# Boletín técnico # 59

Murete reforzado para acometida eléctrica de CFE en sitios rurales

Murete tipo para acometida eléctrica y de FO en sitios rurales

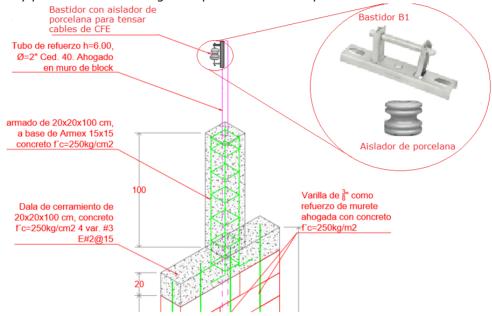
- La canalización con mufa para la acometida eléctrica debe tener una altura total de 4.80m a nivel de piso terminado (NPT) quedando tanto la base de medición como la canalización ahogada en el murete.
- El murete debe ser diseñado con una altura de 3m de altura como mínimo, agregándose una extensión de columna de concreto de 1m para en su interior ahogar un tubo de refuerzo ced.40 de 2" de diámetro x 6m de largo. Al tubo de refuerzo se le debe instalar en la punta un bastidor B1 con aislador de porcelana para que de allí se tensen los cables de acometida eléctrica y fibra óptica y posteriormente se ingresen por la mufa correspondiente.

Cimentación para muro de acometida eléctrica y de Fibra Óptica

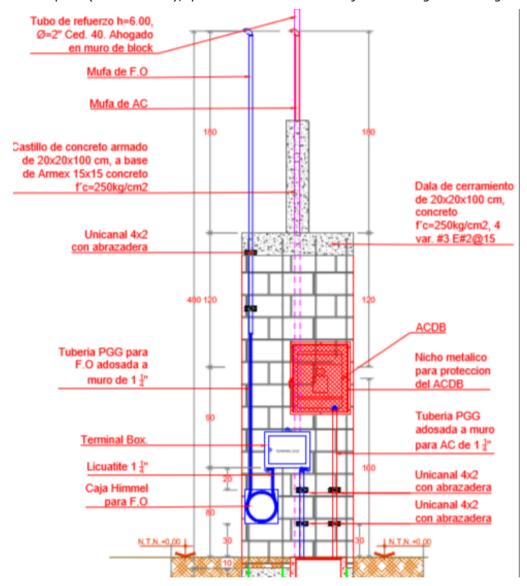
- El murete debe ser construido con la cimentación suficientemente robusta para soportar los esfuerzos del viento, tensión del cableado y el esfuerzo que realizara la escalera con el operario que realizara la instalación del cableado de la acometida eléctrica por parte del proveedor del servicio eléctrico (CFE). Se requiere que para dar estabilidad al muro se construya teniendo como base una zapata de concreto de 100x100x20cm f¨c=200kg/cm2.

Distribución de centro de carga y terminal box en murete de acometida (Terminal box con acceso inferior)

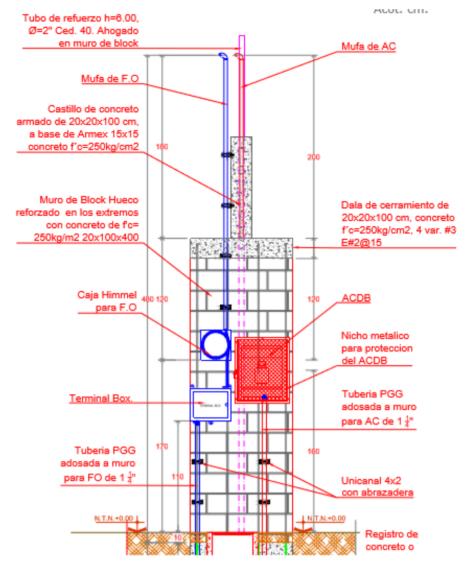
- El ancho del murete debe tener como mínimo un metro de ancho a fin de permitir en el interior la instalación del interruptor principal o centro de carga y la caja del punto de demarcación para la fibra óptica (Terminal Box), quedando de manera semejante a la siguiente imagen:

Recrecido de castillo en muro existente con tubo de acometida eléctrica aparente

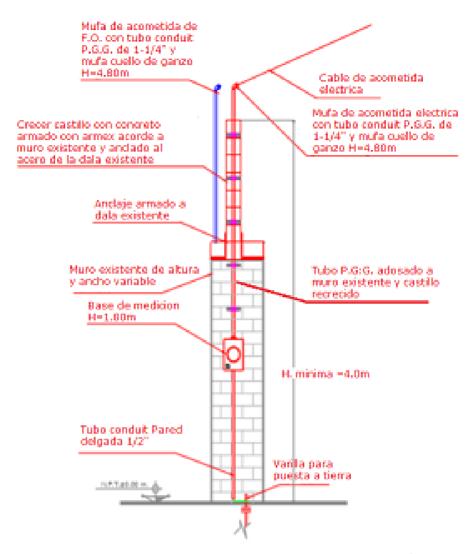
Cuando el muro para acometida eléctrica sea existente, se deberá realizar un recrecido de muro para dar refuerzo al tubo de acometida hasta una altura mínima de 4m.

Para el recrecido de muro se deberá descubrir el acero de la dala existente para así anclar nuevas varillas para utilizarlas en el armado del castillo que será colado con concreto y que reforzara el tubo de acometida nuevo, en este caso, el tubo de acometida y la base de medición será sobrepuesto en el muro existente y sujetado a través de abrazaderas con unicanal sujetándose al muro con taquete expansivo para tornillo de 3/8" x 2" de largo con separación entre unicanales de 40cm aproximadamente.
